### Technische Änderungen am Abschirmblech des Turboladers

**Fahrzeuge:** T5 Transporter, T5 Multivan

**Motorcode:** CAAA, CAAB, CAAC, CAAD, CAAE, CCHA, CCHB

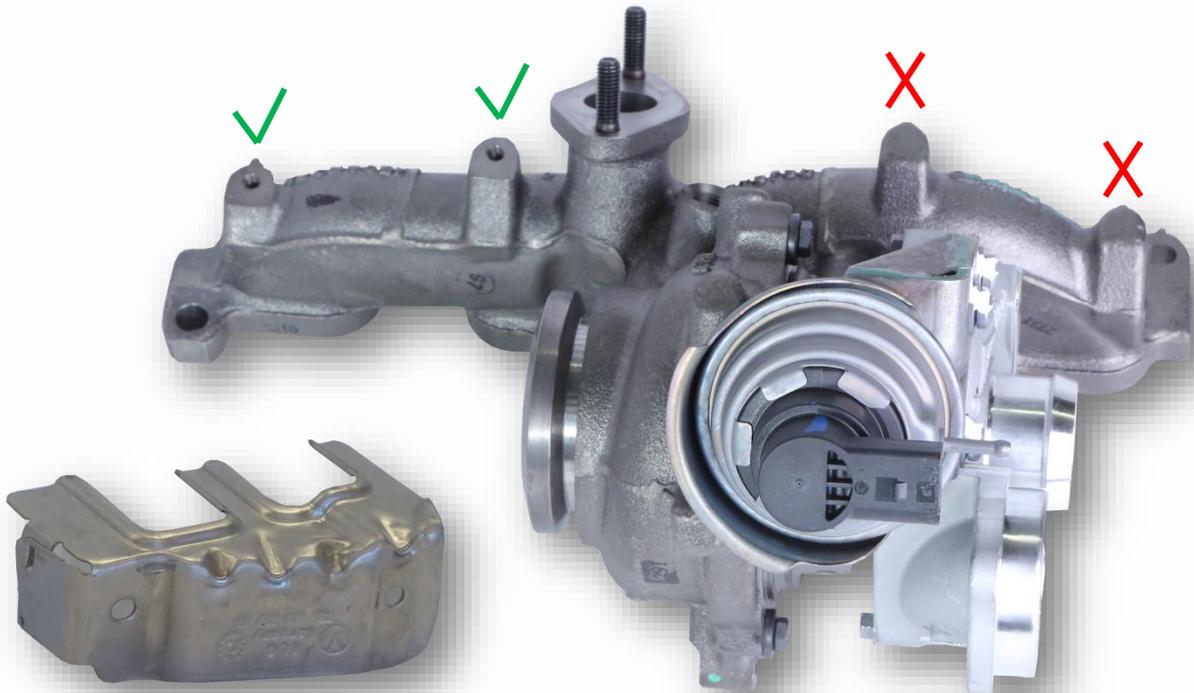
Der Fahrzeughersteller VW hat technische Änderungen am Abschirmblech vorgenommen, welches am Abgaskrümmmer des Turboladers montiert wird.

Fahrzeuge bis Produktionsdatum 15.11.2010 wurden mit einem langen Abschirmblech über alle 4 Zylinder des Abgaskrümmers ausgeliefert. Fahrzeuge nach 16.11.2010 wurden mit einem gekürzten Abschirmblech über die ersten beiden Zylinder gefertigt.

Darum hat der Turbolader-Hersteller seit 01.07.2014 auf das dritte und vierte Gewinde zur Montage des Abschirmbleches verzichtet.

Ist ein langes Abschirmblech 03L129969P verbaut, so ist dieses gegen die kurze Variante 03L129969AD zu ersetzen.

03L129969AD = BTS-Nr. D950130
